Vodohospodářský úřad Hof
Transfer technologií - voda
Protipovodňová ochrana města Krnov
Česká republika

Posudek ke studii:
„Zkapacitnění koryta řeky Opavy v Krnově a začlenění toku do
struktury města“

Hof, listopad 2006

Obrázek: Skica k průtočné situaci na říčním kilometru 70,67

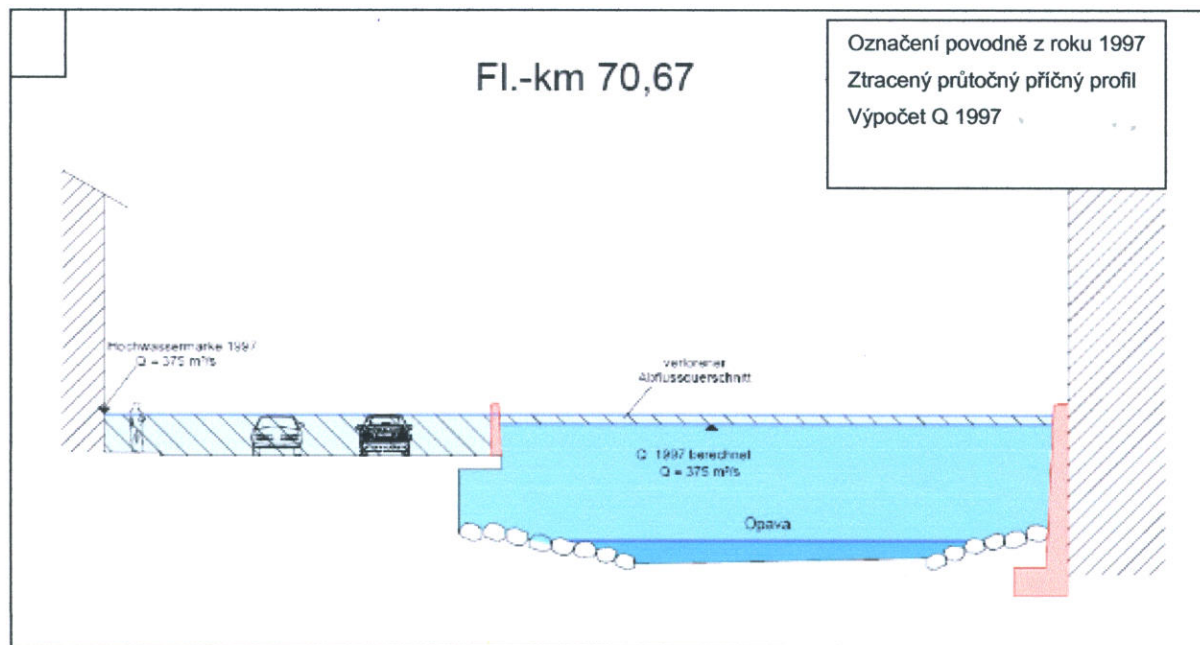
V úseku toku na 70,6 – 70,7 km mezi starou budovou továrny a městským obchvatem

Stará budova továrny na pravé straně a silnice s přistavěnou zdí na levé straně vytvářejí zúžené místo. Továrna a silnice zůstávají ve studii nezměněny, postaví se pouze protipovodňové stěny. Rozšíření průtočného příčného profilu tedy není na tomto místě plánováno. V roce 1997 přesahovala na tomto místě hladina vody asi o 1,50 m vozovku. Výsledky hydraulických výpočtů se v tomto bodě zdají být velmi optimistické, hladina vody totiž ve srovnání se zmíněnou povodní výrazně klesá, i když se celý průtočný příčný profil ztrácí na silnici.

Otázka, zda je kapacita koryta o šíři cca 18 m a hloubce 5 m dostatečná pro průtok $Q_{1997} = 375$ m³/s, zůstává otevřená.

Pro přezkoumání by se měly použít dvojrozměrné výpočetní metody. Po kalibraci a následném zpracování daných opatření do digitálního modelu terénu je možné zjistit, zda jsou představené pochybnosti neopodstatněné, nebo zda je na těchto místech nebo ještě na dalších, která mohou z výpočtů vyjít jako problematická, nutné počítat v plánování s určitými úpravami. Těmi by mohlo být například rozšíření odtokového příčného profilu, například stržením budov na zúžených místech.
